AUTORIDAD NACIONAL DE LICENCIAS AMBIENTALES

RESOLUCIÓN N° 001351 (05 JUL. 2024)

“Por la cual se modifica la Licencia Ambiental otorgada mediante Resolución 1326 de 5 de agosto de 2020 y se toman otras determinaciones”

Tabla 43 Revisión de accesos mencionados y consideraciones del Equipo Evaluador Ambiental de la ANLA

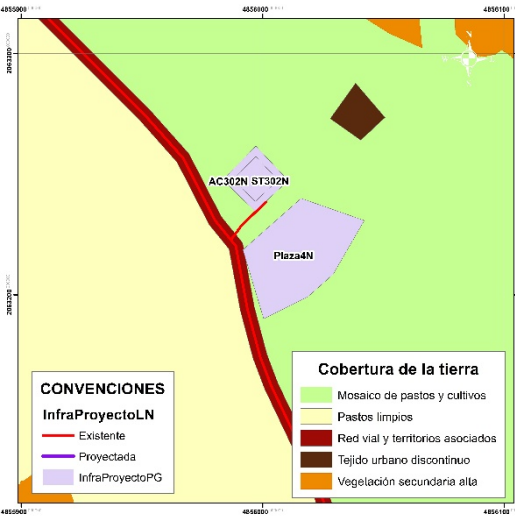
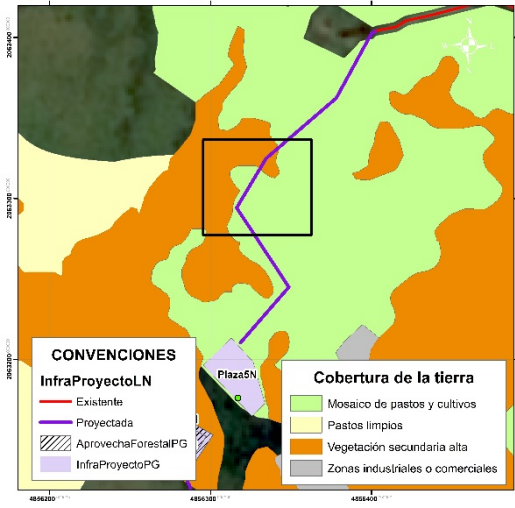
Teniendo en cuenta la respuesta presentada, el Equipo Evaluador Ambiental de la ANLA realizó la verificación de cada uno de los accesos relacionados por la Sociedad, de tal manera que en la siguiente tabla se presentan las observaciones y consideraciones realizadas en el marco de la evaluación desarrollada, tomando como referencia las tablas 29-1 y 29-2 presentadas en la respuesta anteriormente mencionada.

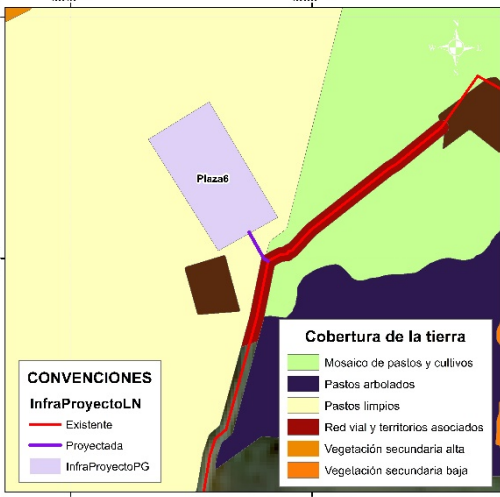
Tipo de obra	Soporte gráfico revisión Equipo Evaluador Ambiental de la ANLA	Consideraciones Equipo Evaluador Ambiental de la ANLA
Acceso a plaza 1N*		Se valida que el acceso es existente y por tanto no requiere aprovechamiento forestal. No obstante, frente a las acciones de mantenimiento propuestas, se identifica que parte del área del acceso se ubica en zona de protección absoluta, por tanto NO es procedente autorizar las actividades de rocería en el tramo que se ubica en esta zona.
Acceso a plaza 2* Plaza 2 (Se indica acceso peatonal desde Vía Tipo 1 hasta sitio de plaza)		Se valida que el acceso específico hasta la plaza de tendido no es existente. Para la plaza de tendido y acceso no se encuentra sustracción de reserva autorizada por parte de la CAR. Adicionalmente, parte de la plaza y el acceso se ubica en zona de protección absoluta, donde se establece como uso prohibido la ejecución de rocería. Por lo anterior NO es procedente autorizar la infraestructura de la plaza y del acceso al no tener sustracción aprobada y al no ser permitidas las actividades de rocería.

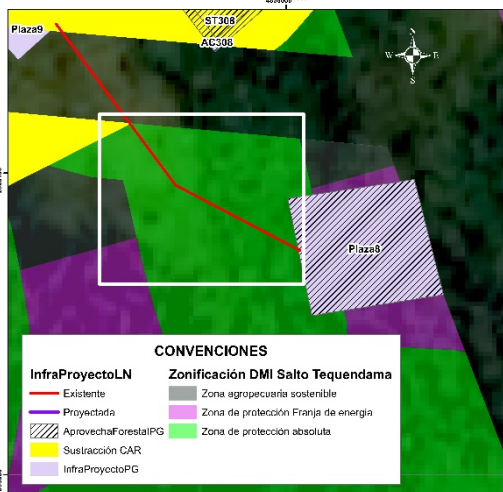
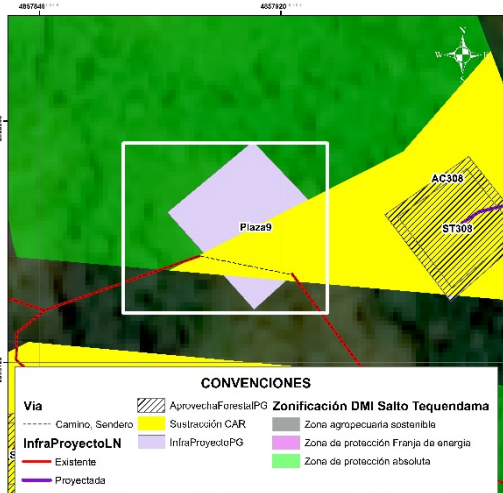
Tipo de obra	Soporte gráfico revisión Equipo Evaluador Ambiental de la ANLA	Consideraciones Equipo Evaluador Ambiental de la ANLA
<i>Acceso a plaza 3*</i> <i>Plaza 3</i> <i>(Se indica acceso peatonal desde carreteable existente hasta sitio de plaza)</i>		<i>Se valida que el acceso específico hasta la plaza de tendido no es existente. Para la plaza de tendido y el acceso no se encuentra sustracción de reserva autorizada por parte de la CAR. Igualmente, no realizó la solicitud de permiso de aprovechamiento forestal. Por lo anterior NO es procedente autorizar la infraestructura de la plaza y del acceso al no tener sustracción aprobada.</i>
<i>Acceso a sitio de torre 301N</i> <i>(Se indica como acceso peatonal)</i> <i>Sitio de torre ST301N</i>		<i>Se valida que para la sección del acceso de llegada a la torre se relaciona como acceso existente a un sendero o camino, en cobertura de pastos limpios. Se identifica que no se requiere permiso de aprovechamiento y tampoco se tienen restricciones para ingreso con semovientes puesto que no se encuentra dentro del DMI Sector Salto de Tequendama y Cerro Manjui.</i>

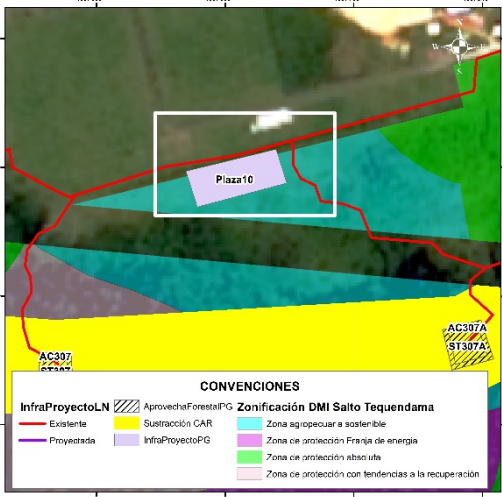
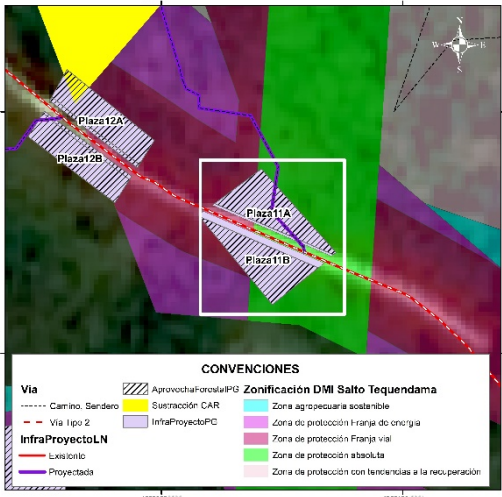
Tipo de obra	Soporte gráfico revisión Equipo Evaluador Ambiental de la ANLA	Consideraciones Equipo Evaluador Ambiental de la ANLA
<i>Acceso a plaza 4N*</i> <i>Plaza 4N</i> <i>Acceso a torre 302N (Se indica acceso peatonal a sitio de torre)</i> <i>Torre 302N</i>		<i>Se valida que para el acceso a la plaza de tendido hay acceso existente, sobre el cual no se requiere permiso de aprovechamiento forestal.</i> <i>Respecto a la torre, la sección del acceso de llegada a la torre se relaciona como acceso existente a un sendero o camino, en cobertura de mosaico de pastos y cultivos. Se identifica que no se requiere permiso de aprovechamiento y que tampoco se tienen restricciones para ingreso con semovientes puesto que no se encuentra dentro del DMI Sector Salto de Tequendama y Cerro Manjui.</i>
<i>Acceso a plaza 5N*</i> <i>(Se indica existencia de acceso peatonal)</i> <i>Plaza de tendido 5N</i>		<i>Comparando la ubicación del acceso con la cartografía base se identifica que el acceso no se asocia a ningún camino o sendero existente, dándose contradicción con la tabla presentada por la Sociedad pero coherencia con la capa InfraProyectoLN, donde se indica que el acceso es proyectado. Se valida que este acceso atraviesa en su recorrido zonas de vegetación secundaria alta, sobre las cuales la Sociedad NO podrá adelantar actividades de tala puesto que no realizó la solicitud de permiso (Recuadros negros).</i>

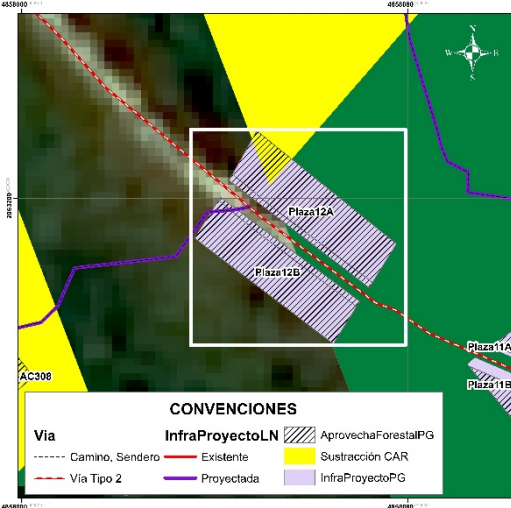
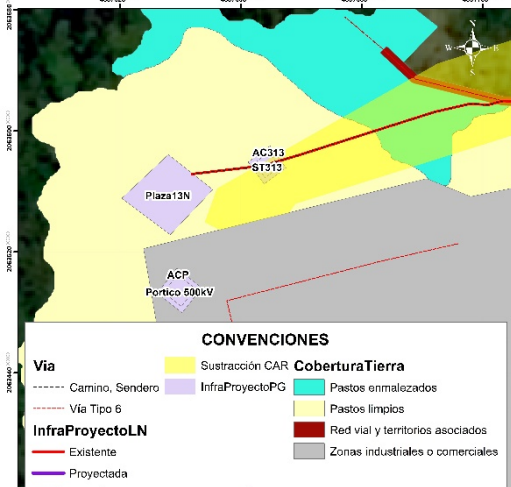
Tipo de obra	Soporte gráfico revisión Equipo Evaluador Ambiental de la ANLA	Consideraciones Equipo Evaluador Ambiental de la ANLA
Acceso a plaza 6- Plaza de tendido 6* (Se indica ingreso por acceso peatonal desde vía carreteable)		Comparando la ubicación de los accesos con la cartografía base se identifica que los accesos no se asocian a ningún camino o sendero existente, dándose contradicción con la tabla presentada por la Sociedad pero coherencia con la capa InfraProyectoLN, donde se indica que el acceso es proyectado. Se valida que estos accesos y las plazas se ubican en unidades de pastos limpios y arveja, no siendo necesario ejecutar actividades de aprovechamiento forestal. También se corrobora la no existencia de restricciones asociadas al DMI Salto de Tequendama y Cerro Manjui.
Acceso a plaza 7- Plaza de tendido 7* (Se indica ingreso por acceso peatonal desde vía carreteable)

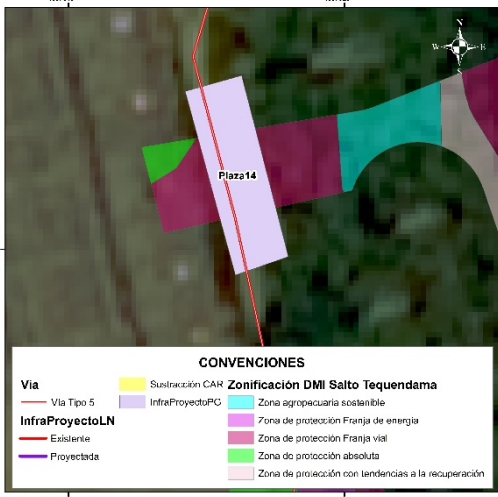
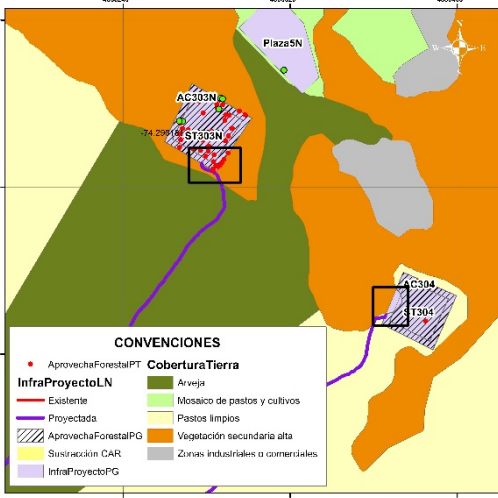
Tipo de obra	Soporte gráfico revisión Equipo Evaluador Ambiental de la ANLA	Consideraciones Equipo Evaluador Ambiental de la ANLA
Acceso a plaza 8 <i>(Reportada como acceso peatonal en documento y en capa InfraProyectoLN como acceso existente)**</i> Plaza de tendido 8		Se valida que el acceso específico hasta la plaza de tendido no es existente. Para la plaza de tendido y el acceso no se encuentra sustracción de reserva autorizada por parte de la CAR puesto que la Sociedad no hace su solicitud. Adicionalmente, parte de la plaza y el acceso se ubica en zona de protección absoluta, donde se establece como uso prohibido la ejecución de rocería. Por lo anterior NO es procedente autorizar la infraestructura de la plaza y del acceso al no tener sustracción aprobada y al no ser permitidas las actividades de rocería.
Acceso a plaza 9** <i>(Reportada como acceso peatonal en documento y en capa InfraProyectoLN como acceso existente)</i> Plaza de tendido 9		Se valida que acceso específico hasta plaza de tendido se reporta como camino o sendero, el cual se ubica a 350 m de vía tipo 6 sin pavimentar. Para plaza de tendido y acceso no se encuentra sustracción de reserva autorizada por parte de la CAR puesto que la Sociedad no hace su solicitud. Adicionalmente, parte de la plaza y el acceso se ubica en zona de protección absoluta, donde se establece como uso prohibido la ejecución de rocería. Por lo anterior NO es procedente autorizar la infraestructura de la plaza y del acceso al no tener sustracción aprobada y al no ser permitidas las actividades de rocería.

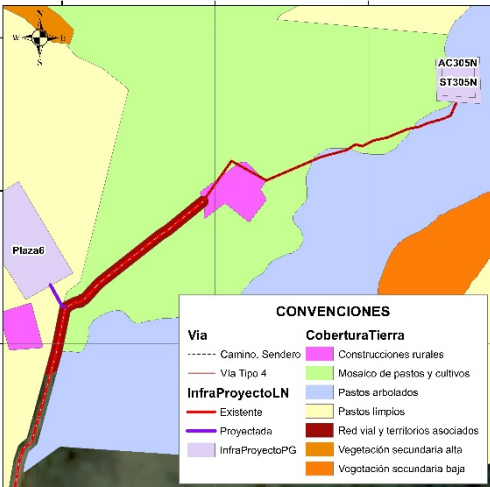
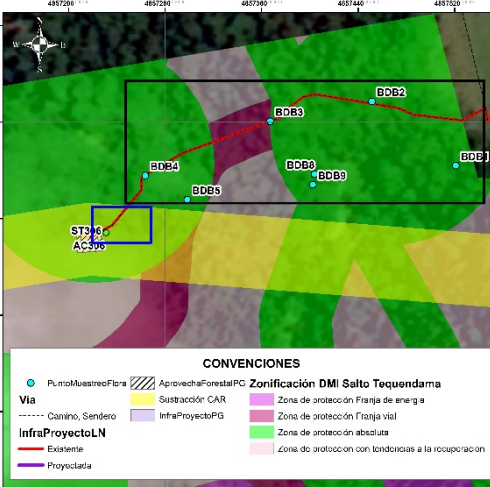
Tipo de obra	Soporte gráfico revisión Equipo Evaluador Ambiental de la ANLA	Consideraciones Equipo Evaluador Ambiental de la ANLA
Acceso a plaza 10 (vía tipo 6 sin pavimentar)** Plaza de tendido 10	 CONVENCIONES InfraProyectoLN: Existente (línea roja), Proyecto (línea roja discontinua) Aprovecho Forestal PG: Sustracción CAR (área amarilla), InfraProyectoPG (área morada) Zonificación DMI Salto Tequendama: Zona agropecuaria sostenible (verde), Zona de protección Franja de energía (azul), Zona de protección absoluta (verde oscuro), Zona de protección con tendencias a la recuperación (verde claro)	Se valida que el acceso específico hasta la plaza de tendido se reporta como vía tipo 6, sin embargo se plantea adecuación con rocería, aspecto que es inconsistente con la definición de la vía existente. La plaza de tendido se ubica en una “zona agropecuaria sostenible” del DIM Salto del Tequendama y Cerro Manjui, para la cual la Sociedad no solicitó sustracción de reserva ante la CAR. Por lo anterior NO es procedente autorizar la infraestructura de la plaza y del acceso al no tener sustracción de reserva.

Acceso a plazas de tendido 11A (camino o sendero desde vía tipo 2) y 11B** Plazas de tendido 11A y 11B	 CONVENCIONES Vía: Camino, Sendero (línea roja discontinua), Vía tipo 2 (línea roja discontinua) InfraProyectoLN: Existente (línea roja), Proyecto (línea roja discontinua) Aprovecho Forestal PG: Sustracción CAR (área amarilla), InfraProyectoPG (área morada) Zonificación DMI Salto Tequendama: Zona agropecuaria sostenible (verde), Zona de protección Franja de energía (azul), Zona de protección absoluta (verde oscuro), Zona de protección con tendencias a la recuperación (verde claro)	En el documento se relaciona como acceso el Acc-06, sin embargo, en la capa InfraProyectoLN se identifica que el acceso asociado es el Acc-309. Se valida que acceso específico hasta plaza de tendido 11A se relaciona como camino o sendero, para el cual se plantearía adecuación con rocería la cual se establece dentro de la zonificación del DMI Sector Salto del Tequendama y Cerro Manjui como actividad prohibida en zona de protección absoluta. Para plazas de tendido y acceso no se encuentra sustracción de reserva autorizada por parte de la CAR puesto que la Sociedad no hace su solicitud. Por lo anterior NO es procedente autorizar la infraestructura de las plazas y del acceso al no tener sustracción de reserva.

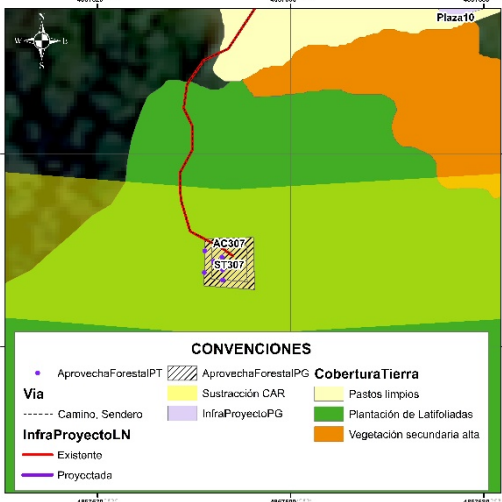
Tipo de obra	Soporte gráfico revisión Equipo Evaluador Ambiental de la ANLA	Consideraciones Equipo Evaluador Ambiental de la ANLA
Acceso a plazas de tendido 12A y 12B*** Plazas de tendido 12A y 12B	 CONVENCIONES Via: Camino, Sendero (dashed line); Vía Tipo 2 (dashed line); InfraProyectoLN: Existente (red line), Projectada (purple line); AprovechaForestalPG (hatched area); Sustracción CAR (yellow area); InfraProyectoPG (purple area).	Se valida que parte de las dos plazas de tendido se encuentran en DMI sin sustracción de reserva autorizada por parte de la CAR, las cuales se ubican en “zona de protección vial”. Teniendo en cuenta el área disponible que se encuentra fuera del DMI, NO es procedente autorizar la infraestructura de la plaza de tendido 12A y solo podría autorizarse el área de la plaza de tendido 12B en el área que se encuentra fuera del DMI, área en la cual se autoriza el permiso de aprovechamiento solicitado.

Acceso a plaza de tendido 13N** Sitio de torre ST313	 CONVENCIONES Via: Camino, Sendero (dashed line); Vía Tipo 6 (dashed line); InfraProyectoLN: Existente (red line), Projectada (purple line); Sustracción CAR (yellow area); CoberturaTierra: Pastos enmalezados (green area), Pastos limpios (light green area), Red vial y territorios asociados (red area), Zonas industriales o comerciales (grey area).	Se identifica que el acceso, la plaza de tendido y la torre se ubica en unidades de pastizales. El trazado del acceso se ubica sobre las zonas sustraídas, razón por la cual se considera aceptable este acceso siempre y cuando NO se realicen actividades de aprovechamiento forestal, puesto que este permiso no se solicitó.

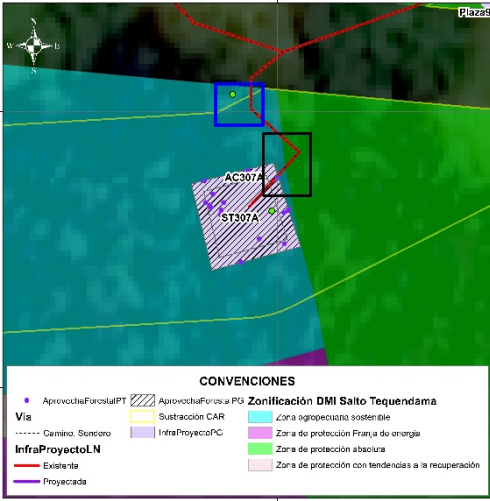
Tipo de obra	Soporte gráfico revisión Equipo Evaluador Ambiental de la ANLA	Consideraciones Equipo Evaluador Ambiental de la ANLA
<i>Acceso a plaza (vía tipo 5)*</i> <i>Plaza de tendido 14</i>	 CONVENCIONES Vía - Vía Tipo 5 InfraProyectoLN - Existente - Proyectada Sustracción CAR - InfraProyectoPC Zonificación DMI Salto Tequendama - Zona agropecuaria sostenible - Zona de protección Franja de energía - Zona de protección Franja vial - Zona de protección absoluta - Zona de protección con tendencias a la recuperación	<i>Se valida que la parte central de la plaza de tendido se encuentra en DMI para la cual la Sociedad no realizó solicitud de sustracción y por tanto no tiene autorización por parte de la CAR. En este sentido, NO es procedente autorizar la infraestructura de la plaza de tendido 14.</i>
<i>Accesos a sitios de torre ST303N y ST304*</i> <i>Sitios de torre ST303N y ST304</i>	 CONVENCIONES InfraProyectoLN - Existente - Proyectada Aprovecha ForestalPT - Sustracción CAR - InfraProyectoPG Cobertura Tierra - Arveja - Mosaico de pastos y cultivos - Pastos limpios - Vegetación secundaria alta - Zonas industriales o comerciales	<i>Comparando la ubicación de los accesos con la cartografía base se identifica que no se asocian a ningún camino o sendero existente, quedando identificada una contradicción con la tabla presentada por la Sociedad pero coherencia con la capa InfraProyectoLN donde se indica que el acceso es proyectado. Se valida que estos accesos se ubican en su mayoría en cultivos de arveja y en pastos limpios, no siendo necesario ejecutar actividades de aprovechamiento forestal para estos tramos.</i> <i>Para el caso del acceso al ST303N y una parte del ST304, se identifica cruce con parches de vegetación secundaria alta (ver recuadros negros) para los cuales la Sociedad NO podrá adelantar actividades de tala puesto que no realizó la solicitud de permiso.</i>

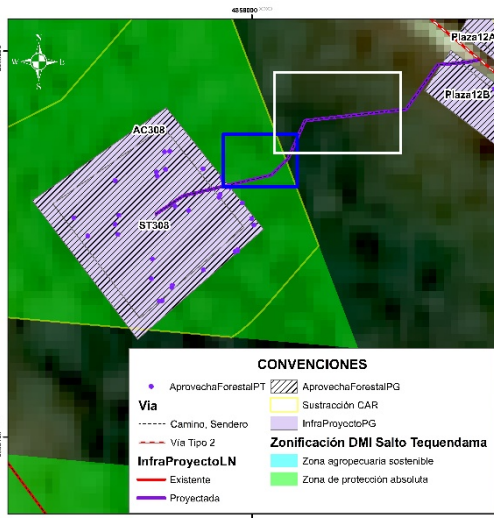
Tipo de obra	Soporte gráfico revisión Equipo Evaluador Ambiental de la ANLA	Consideraciones Equipo Evaluador Ambiental de la ANLA
Acceso a ST305N* Sitio de torre ST305N		Revisando con la cartografía base se identifica que el acceso no es existente sino que se relaciona con la existencia de un camino o sendero que atraviesa unidades de mosaico de pastos y cultivos, pastos arbolados y construcciones rurales (ubicadas a 110 m del sitio de torre). Teniendo en cuenta que la Sociedad no solicita permiso de aprovechamiento forestal, en este acceso y en la torre NO podrá adelantar actividades de tala de ningún individuo que pueda encontrarse de manera aislada (pastos arbolados).
Acceso a ST306 (Se menciona en documento y en cartografía base como acceso peatonal)*		 Individuo fustal ubicado en tramo de llegada del acceso (No solicitado en aprovechamiento forestal) Coordenadas 4°34'12"N, 74°17'15" W. De igual manera, en el tramo del acceso la Sociedad registra a las parcelas BDB4, BDB3 y BDB2 (Ver cuadros negros), en las cuales reporta 100 individuos fustales, de estos 23 obedecen a la especie <i>Cyathea sp.</i> y 35 a la

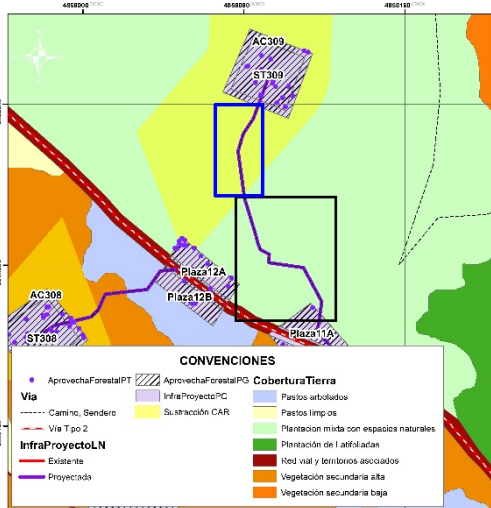
Tipo de obra	Soporte gráfico revisión Equipo Evaluador Ambiental de la ANLA	Consideraciones Equipo Evaluador Ambiental de la ANLA															
		especie <i>Quercus humboldtii</i>, ambas especies en veda nacional. Sumado a esto, no se encuentra sustracción de reserva autorizada por parte de la CAR puesto que la Sociedad no hace su solicitud para los accesos y tampoco realiza solicitud de aprovechamiento forestal aun cuando fue requerido. Adicionalmente, parte del acceso se ubica en zona de protección absoluta, donde se establece como uso prohibido la ejecución de rocería. Por lo anterior NO es procedente autorizar el acceso al no tener sustracción aprobada, no haber solicitado permiso de aprovechamiento forestal y no ser permitidas las actividades de rocería.															
Acceso a ST307 (Se menciona en documento y en cartografía base como acceso peatonal)*	 CONVENCIONES

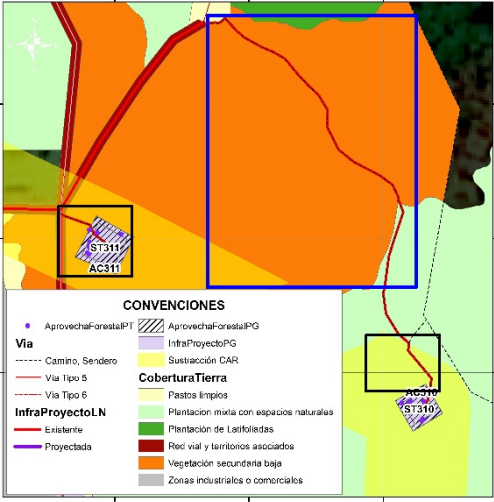
Tipo de obra	Soporte gráfico revisión Equipo Evaluador Ambiental de la ANLA	Consideraciones Equipo Evaluador Ambiental de la ANLA
		su solicitud para los accesos. Por lo anterior NO es procedente autorizar el acceso al no tener sustracción aprobada y no haber solicitado permiso de aprovechamiento forestal.
Acceso a ST307A (Se menciona en documento y en cartografía base como acceso peatonal)*	 CONVENCIONES - Aprovechamiento Forestal PT - Aprovechamiento Forestal PG - Sustracción CAR - InfraProyecto PC - InfraProyecto LN - Vía - Camino, Sendero - Existente - Proyectada - Zonificación DMI Salto Tequendama - Zona agropecuaria sostenible - Zona de protección Franja de orilla - Zona de protección absoluta - Zona de protección con tendencias a la recuperación	Durante la visita de evaluación se validó que no existe camino o sendero reportado en cartobase y que la condición de la vegetación se asocia a plantaciones de latifoliadas con vegetación arbórea densa producto de la recuperación del área con presencia de especies pioneras. Resultado de ello, la Sociedad para el sitio de torre (relacionado en la misma cobertura) solicita permiso de aprovechamiento forestal para 16 individuos fustales, no obstante, para el acceso omite la solicitud de permiso de aprovechamiento forestal no siendo procedente la autorización de intervención en acceso. Adicionalmente, en la visita de evaluación se identificó que en el área trazada para el acceso, existen individuos fustales, los cuales no están siendo incluidos en solicitud de aprovechamiento forestal (ver cuadro azul). Sumado a esto, en parte del acceso no se encuentra sustracción de reserva autorizada por parte de la CAR puesto que la Sociedad no hace su solicitud para los accesos y adicionalmente, parte del acceso se ubica en zona de protección absoluta, donde se establece como uso prohibido la ejecución de rocería (ver cuadro negro). Por lo anterior NO es procedente autorizar el acceso al no tener sustracción aprobada, no haber solicitado permiso de aprovechamiento forestal y no

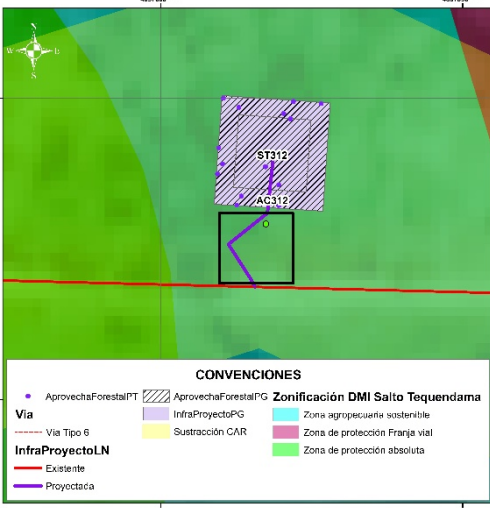
Tipo de obra	Soporte gráfico revisión Equipo Evaluador Ambiental de la ANLA	Consideraciones Equipo Evaluador Ambiental de la ANLA
Acceso a ST308 (Acceso mencionado como proyectado en capa InfraProyectoLN y como sendero/camino en cartobase)*	 El mapa muestra un terreno con diferentes tipos de vegetación y uso del suelo. Se indica el acceso a ST308. La leyenda incluye: Vía - Camino, Sendero - Vía Tipo 2 InfraProyectoLN - Existente - Proyectada CONVENCIONES - AprovechaForestalPT - AprovechaForestalPG - Sustracción CAR - InfraProyectoPG Zonificación DMI Salto Tequendama - Zona agropecuaria sostenible - Zona de protección absoluta	ser permitidas las actividades de rocería. Durante la visita de evaluación se validó que no existe camino o sendero reportado en cartobase y que la condición de la vegetación se asocia vegetación secundaria alta. Resultado de ello, la Sociedad para el sitio de torre (relacionado en la misma cobertura) solicita permiso de aprovechamiento forestal para 36 individuos fustales, no obstante, para el acceso omite la solicitud de permiso de aprovechamiento forestal no siendo procedente la autorización de intervención en acceso. Adicionalmente, en la visita de evaluación se identificó que en el área trazada para el acceso, existen individuos fustales, los cuales no están siendo incluidos en solicitud de aprovechamiento forestal (ver cuadro azul). Sumado a esto, en área por fuera del DMI (ver recuadro blanco) tampoco se solicita permiso de aprovechamiento aun cuando la cobertura es vegetación secundaria alta. Por lo anterior NO es procedente autorizar el acceso al no haber solicitado permiso de aprovechamiento forestal para su intervención.
